パブリックコメントの結果について

募集期間：令和3年3月27日～令和3年4月26日

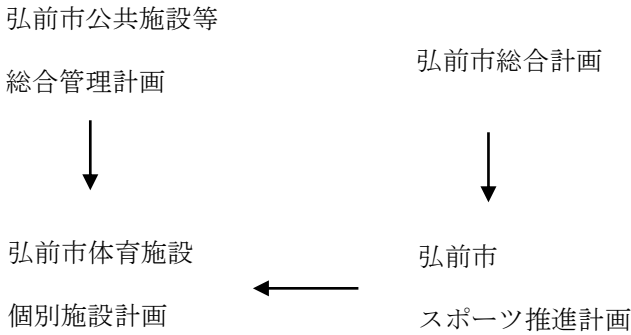
4	Eメール	市内に住 所を有す る人 弘前市内 に勤務す る人 弘前市に 対して納 税義務が ある人、 または寄 付を行う 人	<p>P2 枠内の③本文 2～3 行目</p> <p>意見 : 文章にせずに無理に単語化したため、読みにくい文章となっている印象を受けました。また、「過剰」かどうかは「適切な規模」とすることで判明しますし、導入時にはそれぞれ利用が見込まれて導入した施設・規模だったはずです。このため、以下のように短縮してはいかがでしょうか。</p> <p>現行 : ～<u>過剰な施設の保有による市民負担の増大</u>とならないよう、～</p> <p>変更案 : ～<u>市民の負担が増大</u>しないよう</p>	<p>【文書修正等】</p> <p>ご意見いただきありがとうございます。 ご指摘を踏まえ、当該箇所を修正いたします。</p>
---	------	---	---	--
